### D40 各種ワンタッチランナー仕様変更について

さて、このたび発売以来皆様に長らくご愛顧いただいておりますD40型の各種ワンタッチランナーにつきまして、仕様変更をすることになりましたのでご案内申し上げます。変更内容はフック部の拡大で、この仕様変更により今まで以上にシート等の取り付け、取り外しが容易に行えます。

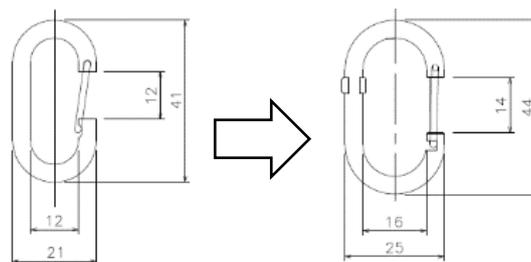
- フック部の寸法変更
- ※カン下寸法変更
- ※価格変更なし
- ※許容荷重変更なし

★フックの内部寸法、開口部寸法を拡大、バネを長くすることで、シート等の取り付け、取外しがスムーズに行えます。
